公告号: A23-029

HS5 系列用树脂滑动门把执行元件之规格变更

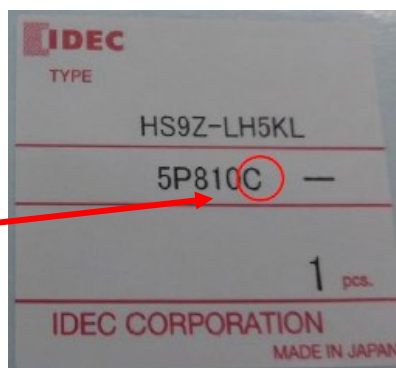
| 操作杆变更如下 | 当前 | 新 |
|  | <p>〈树脂部分〉 材料: 尼龙 6 光泽: 无</p>  <p>〈金属部分〉 光泽: 没有</p> | <p>〈树脂部分〉 材料: PF (黑) 光泽: 有 形状 (高度): + 1mm</p>  <p>〈金属部分〉 光泽: 有</p> |
